Parecer Técnico FEAM/URA ASF - CAT nº. 31/2026

Parecer Técnico de Licença Ambiental Simplificada (LAS) nº 31/2026			
Processo de Licenciamento Nº: 18638/2026	**SITUAÇÃO:** Sugestão pelo indeferimento		
EMPREENDEDOR: Mineração Grota da Cana Ltda		**CNPJ:**	66.337.320/0001-40
EMPREENDIMENTO: Mineração Grota da Cana Ltda		**CNPJ:**	66.337.320/0001-40
MUNICÍPIO: Cláudio - MG		**ZONA:**	Rural

Parecer Técnico de Licença Ambiental Simplificada (RAS) nº 31/2026

Figura 03: Área requerida para ampliação, evidenciando a classificação da cobertura vegetal como remanescente de vegetação nativa no IDE-SISEMA e a delimitação declarada no Cadastro Ambiental Rural (CAR). Fonte: IDE-SISEMA e SICAR.

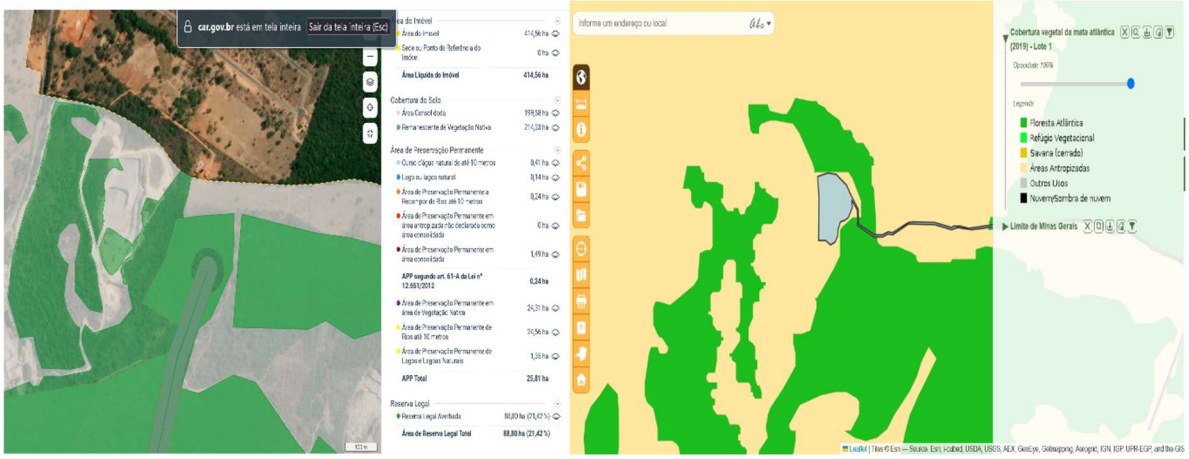
A área antropizada possui aproximadamente 100 m² e encontra-se inserida nos limites do imóvel rural objeto do licenciamento. Em consulta ao IDE-SISEMA, utilizando a camada temática "Cobertura Vegetal da Mata Atlântica – 2019/Lote 01", verifica-se que o local está classificado como remanescente de vegetação nativa pertencente ao Bioma Mata Atlântica. De forma convergente, consulta ao Cadastro Ambiental Rural (CAR) demonstra que o próprio proprietário declarou essa porção do imóvel como remanescente de vegetação nativa, conforme ilustrado na Figura 03.

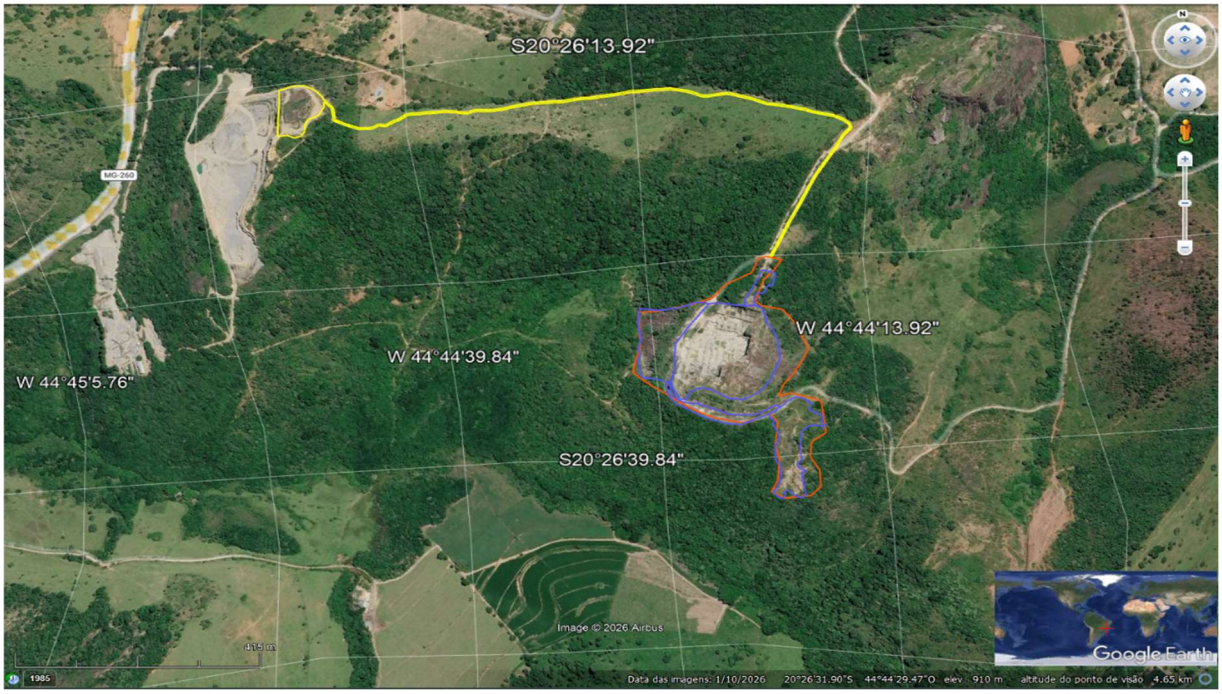
Por fim, verifica-se inconsistência na delimitação da Área Diretamente Afetada (ADA) apresentada no presente processo de licenciamento ambiental.

Considerando tratar-se de processo de ampliação na modalidade LAS/RAS, é esperado que a ADA do empreendimento contemple tanto a área já licenciada quanto a nova área destinada à ampliação, uma vez que eventual licença ambiental abrangeria todo o empreendimento. Todavia, ao comparar a delimitação da ADA apresentada neste processo com aquela aprovada no Processo SLA nº 636/2025, constata-se que a porção

correspondente ao empreendimento anteriormente licenciado foi substancialmente ampliada, sem que o empreendedor apresentasse qualquer justificativa técnica para essa alteração.

Conforme ilustrado na Figura 06, a ADA atualmente proposta não apenas incorpora a nova frente de lavra, mas também redefine os limites da ADA do empreendimento já licenciado, passando a abranger áreas que anteriormente não integravam a área diretamente afetada aprovada pelo órgão ambiental, inclusive porções ocupadas por remanescentes de vegetação nativa.

Não foram apresentados estudos ou esclarecimentos que demonstrem a necessidade dessa redefinição, tampouco foram identificadas intervenções ou estruturas operacionais que justifiquem a ampliação da ADA anteriormente aprovada. Dessa forma, a caracterização espacial do empreendimento mostra-se inconsistente, comprometendo a adequada identificação da área efetivamente sujeita aos impactos ambientais decorrentes da atividade minerária.

Considerando que a delimitação da Área Diretamente Afetada constitui um dos principais elementos para a definição da área de influência do empreendimento, da avaliação dos impactos ambientais, das intervenções ambientais eventualmente necessárias e das medidas de controle e monitoramento, a alteração substancial da ADA anteriormente licenciada compromete a consistência dos estudos ambientais apresentados e impede a adequada avaliação da viabilidade ambiental da ampliação pretendida.
